Assunto: **Rompimento do Chicote do Motor**
Modelos: **BWQ22B, BWR22C, BWF22A, BWQ24A**
Marca: **Brastemp**

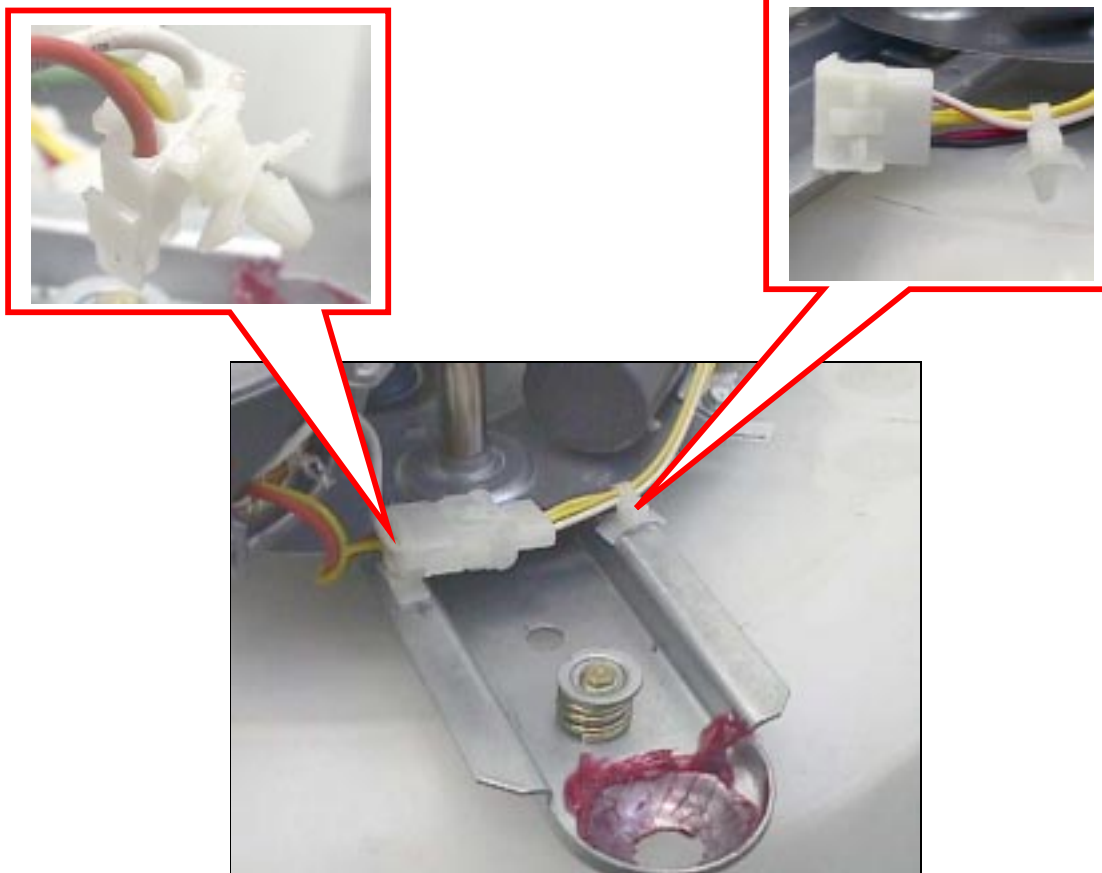
Foi detectado que a causa é o chicote do motor que se rompe durante o funcionamento da Lavadora e não se trata de um defeito no Timer.

Abaixo podemos ver um exemplo desta falha.

As Lavadoras produzidas a partir de Abril/99 passaram a ser montadas com dois fixadores presos ao Suporte do Tanque: um fixa o Chicote do Motor e o outro fixa o Chicote Único.

Esta medida evita que o chicote se rompa durante o funcionamento da Lavadora. Caso haja alguma ocorrência semelhante, deve-se trocar o motor e colocar os fixadores dos chicotes, conforme fotos abaixo:
